Formular de evaluare a condițiilor de accesibilitate a clădirilor publice

Categorii	Indicatori	Date colectate
Localitate, raion:	Soldanesti (Soldanesti)	
Adresa, strada, nr.:	-	
Instituția:	STOFM Șoldănești	
Tipul instituției:	ANOFM	
Latitudinea: **Longitudinea:**	47.815374 , 28.789683	
Căi de acces către clădire		
	Tip înveliș:	Asfalt
	Drumurile/Căile de acces sunt:	Deteriorate
	Trotuare:	Nu
	Trecerea de pe carosabil spre trotuar/clădire:	Lină
	Poartă intrare:	Nu
	Prag poartă:	Nu
	Există pavaj tactil sau marcaj contrastant la ieșirea de pe carosabil pe trotuar:	Nu
	Trotuarul are pavaj tactil sau marcaj contrastant:	Nu
	Borduri:	Nu
	Scări/Trepte:	Nu
	Bariere (piloni și/sau bolarzi stradali, panouri publicitare):	Nu
	Nivel:	Orizontal

**Fig. V.32.b** Pampă de acces paralelă cu intrare în clădire

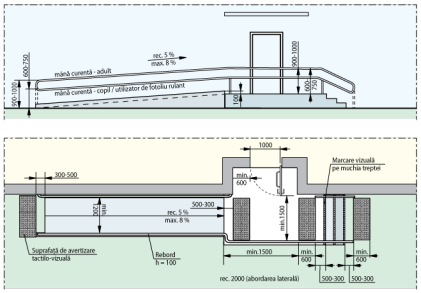
Intrarea în clădire este la nivelul solului:	Nu
Dacă este folosită o intrare alternativă, există indicatoare care arată direcția către aceasta:	Nu
La intrare sunt trepte:	Da, 8 trepte , Înălțime totală a treptelor/scărilor (cm)14 cm
La intrarea în clădire este instalată o platformă de ridicare (verticală sau înclinată):	Nu
În cazul în care platforma de ridicare nu poate fi utilizată fără asistență, este amplasat un buton de apelare a personalului:	Nu
Dimensiunile pragului/spațiului din fața ușii de întrare în clădire:	325 cm x 515 cm
Înălțimea pragului ușii (de la nivelul solului până la nivelul superior al pragului):	115 cm ! Pentru h - până în 20 cm – se aplica regula de 1:10 ! La fiecare 9 m de cm x 140 cm
Dacă există trepte, sunt semnalate treptele cu elemente contrastante și/sau tactile:	Nu Standard: prima și ultima treaptă trebuie semnalate în culori contrastante
Există rampă de acces:	Da
Lungimea rampei:	360 cm

Lățimea rampei:	97 cm
Rampa este din:	Pavaj
Rampa este de tip:	Mobilă
Suprafața rampei este antiderapantă (nealunecoasă):	Nu
Sunt bare de suport:	Da Barele au un rând. Înălțimea barele de sus: 73 .
Rampa are bară de siguranță: (din țeavă sau beton, la H = 5-10 cm)	Nu
Bariere/obstacole	-

Fig. V.42.a Amenajarea unei cabine WC adaptate - tip A

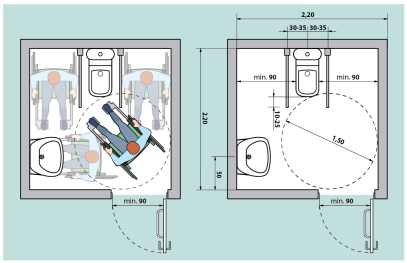
Grup sanitar		
	Grup sanitar în exterior:	Nu
	Grup sanitar în interior:	Da
	Există indicatoare pe coridoare și pe ușă, care semnalează grupul sanitar accesibil:	Nu
	Ușa de intrare WC interior, lățime:	79 cm Standard: ușa trebuie să fie de minim 90 cm
	Dimensiuni grup sanitar:	150 cm x 148 cm Standard: minim 160 x 180 cm

Ușa cabinei se deschide în :	Interior Standard: exterior
	Dimensiuni cabină WC:	74 cm x 92 cm Standard: minim 160 x 180 cm
	Vasul WC are bare de suport:	Nu
	Mecanismul de scurgere a apei este:	Integrat în vasul WC
	Lavoar/chiuvetă:	Da , înălțimea de: 80 cm Standard: h - 85 cm
	Este spațiu liber sub lavoar:	Da , dimensiunea de: 70 cm Standard: minim 67 cm
	Este uscător de mâini:	Da , se află lângă lavoar , la înălțimea de: 130 cm Standard: maxim 100 cm

Categorii	Indicatori	Date colectate
	Întrerupătoarele sunt poziționate la o înălțime de 80 până la 110 cm de la podea:	Da , la înălțimea de: 90 cm
	Toaleta este echipată cu sistem/buton de alarmă:	Nu
	În toaletă sau cabine există cuier pentru haine:	Nu
	Culori contrastante:	Nu Standard: este o diferență de culoare contrastantă (culori închise / culori deschise) între perete și podea
	Colacul de WC este de o culoare contrastantă cu vasul de WC:	Nu
	Iluminare bună (lumină de zi și lumină artificială) în WC:	Da
